con la presente si inviano le Osservazioni contro il Progetto di un impianto eolico codice procedura ID_VIP/ID_MATTIM: 1269 denominato

"Pitigliano" ubicato nei comuni di Pitigliano (GR) e Sorano (GR) costituito da 20 (venti) aerogeneratori di potenza nominale 7,0 MW per un totale

“Progetto di un impianto eolico denominato “Pitigliano” ubicato nei comuni di Pitigliano (GR) e Sorano (GR) costituito da 20 (venti) aerogeneratori di potenza nominale 7,0 MW per un totale di 140,0 MW con relative opere connesse ed infrastrutture indispensabili”

IMMAGINE n 5. Mappa eolici elaborata dall'Associazione Amici della Terra. La mappa evidenzia il cumulo degli impianti tra Lazio e Toscana.

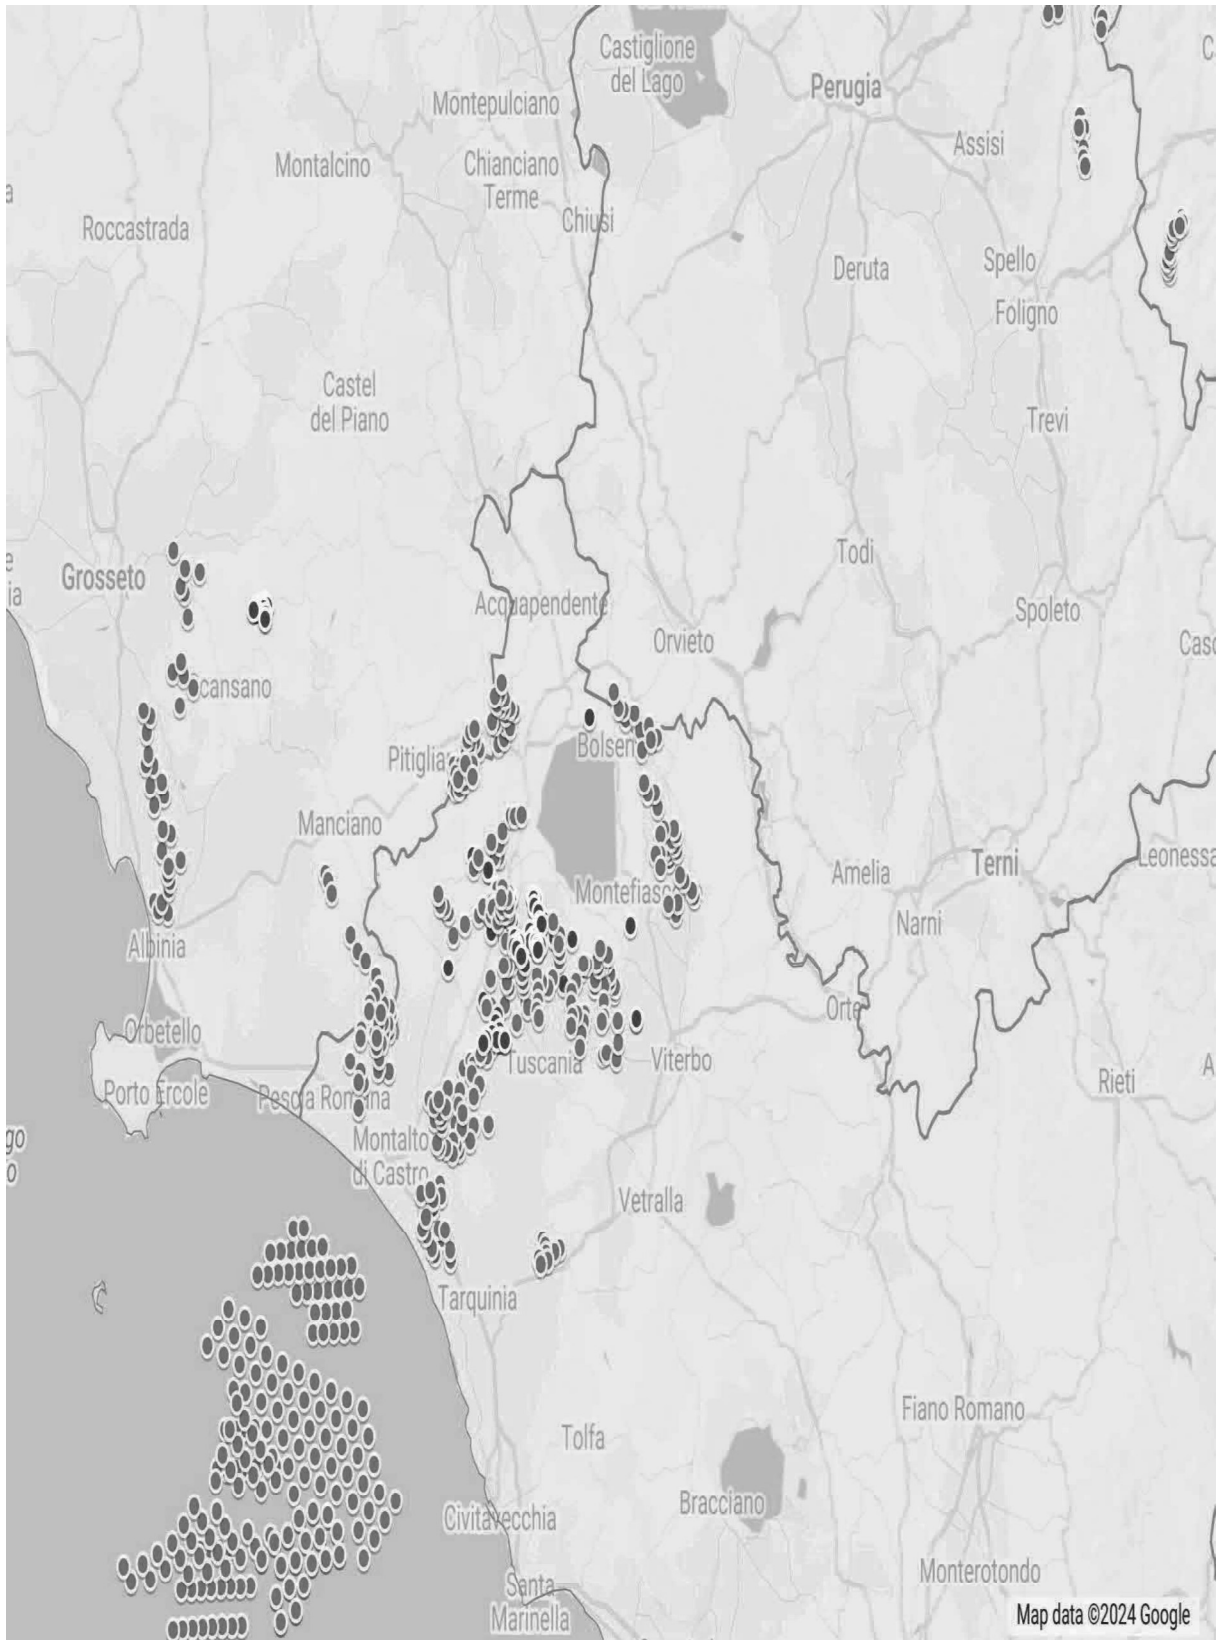
Riguardo al cumulo degli impianti FER, le mappe prodotte dalla proponente riguardano, come già evidenziato, soltanto una parte molto piccola degli impianti FER dell'area intermedia e vasta e in particolare di quelli eolici che contribuiscono a creare un notevole cumulo e la saturazione del territorio tosco laziale. Riguardo al cumulo dei soli impianti eolici si riporta la mappa dell'intervisibilità degli impianti eolici elaborata dall'Associazione nazionale “Amici della Terra”.

Se agli impianti eolici rappresentati qui sopra che non comprendono sia l'impianto eolico Pitigliano e le altre 14 pale del progetto eolico in verifica amministrativa sempre nel territorio di Pitigliano si aggiungono i migliaia di ettari (7000 fin'ora) di territorio occupato dagli impianti fotovoltaici e agrivoltaici e dalle altre tipologie appare chiaro il numero spropositato degli impianti FER nella bassa toscana e nella Tuscia.
